Avis de l'autorité environnementale sur le projet de carrière d'argiles à ciel ouvert sur le territoire de la commune de Commenailles (39)

Avis n° BFC-2017-1426

DREAL BOURGOGNE – FRANCHE-COMTÉ
Service Développement Durable Aménagement
Département Évaluation Environnementale

Représentation schématique des échanges nappe / rivière :

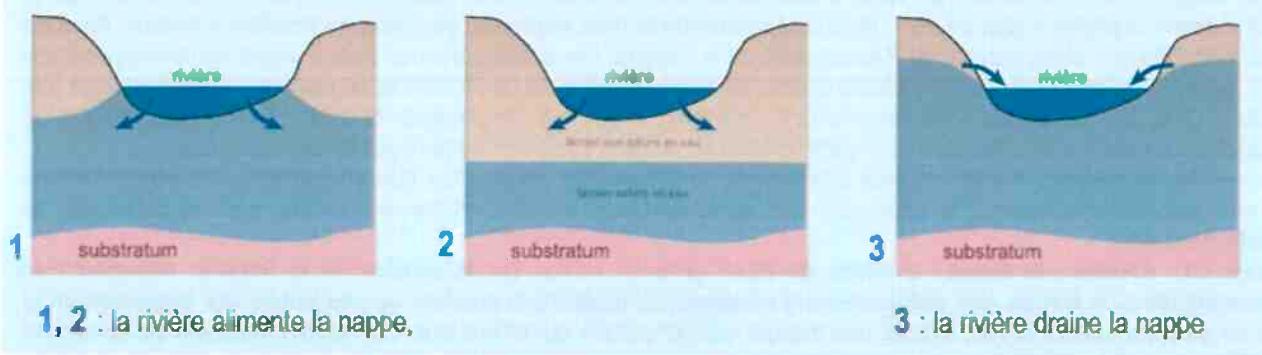
Concernant le cours d'eau, l'étude et les réponses données ultérieurement par le pétitionnaire non reprises dans le dossier d'étude d'impact, veulent démontrer que le ruisseau des Gaudières n'est pas alimenté par une nappe souterraine en faisant seulement référence à une nappe artésienne a priori absente, mais en oubliant l'aquifère, nappe d'accompagnement du cours d'eau et l'ensemble de l'emprise du projet en zone humide. **L'autorité environnementale recommande que les résultats des 105 sondages réalisés sur les 21 ha apparaissent dans le dossier d'étude d'impact afin d'étayer ces affirmations.** Concernant l'aquifère, la caractéristique géologique même de ce site d'alluvions fluviatiles assure les échanges nappe/cours d'eau (cf schéma ci-dessous).

Les terrains saturés et notamment les argiles qui vont être exploitées se comportent comme des éponges en période de pluies, se gonflent d'eau et assurent une relative imperméabilité favorisant la création de zone humide et le maintien à d'autres périodes des débits du ruisseau en période sèche. Le statut du cours d'eau (temporaire ou permanent) peut-être remis en cause par l'exploitation de la carrière. En effet, la disparition des matériaux en place affaiblira la capacité actuelle de stockage de l'eau dans les sols. La vitesse d'écoulement de la nappe d'accompagnement au travers des matériaux remis en place augmentera. Ces éléments, comme la disparition de la mare²⁰ en lien avec le ruisseau, sont autant de facteurs pouvant aboutir à une modification du régime d'écoulement du ruisseau des Gaudières. Ce ruisseau caractérisé comme temporaire sur les cartes IGN jusqu'à la limite Nord du projet où il devient permanent au droit de la mare, pourrait, sous l'effet de l'exploitation des argiles, devenir temporaire plus en aval qu'aujourd'hui et plus tôt dans l'année.
